**EP-CP21-23**

**Ref.** MEJORAMIENTO, MANTENIMIENTO Y REHABILITACIÓN DE CORREDORES RURALES PRODUCTIVOS EN EL MUNICIPIO DE MONTELIBANO, DEPARTAMENTO DE CÓRDOBA (CTO 006-2022 El Pindo al Rio San Jorge) y (CTO-007-2022 Pavimento Asfaltico de la Vía Santa Rosa de la Caña - Nuevo Nariño) – COLOMBIA RURAL. CONVENIO INTERADMINISTRATIVO No. 979 DE 2022.

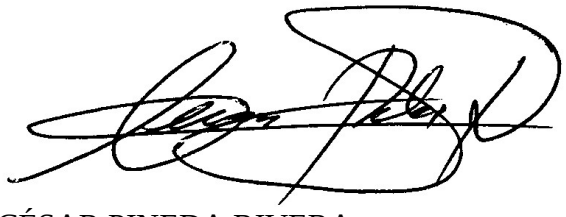
Los documentos presentados y revisados, no reflejan nada, ya que simplemente son formatos de cumplimiento de lo Establecido en la Norma Invías -13, pero no detallan lo solicitado por la Interventoría (certificación del Cumplimiento de las Normas Invías 2013) por lo que se deberá complementar con los resultados en cuadros y orden, para poder ser aprobados.

Una vez el Consorcio complemente lo solicitado, esta Interventoría dará por aprobados los diferentes materiales propuestos, mientras no se de este aval, la colocación y procedimientos constructivos serán absoluta responsabilidad del Contratista.
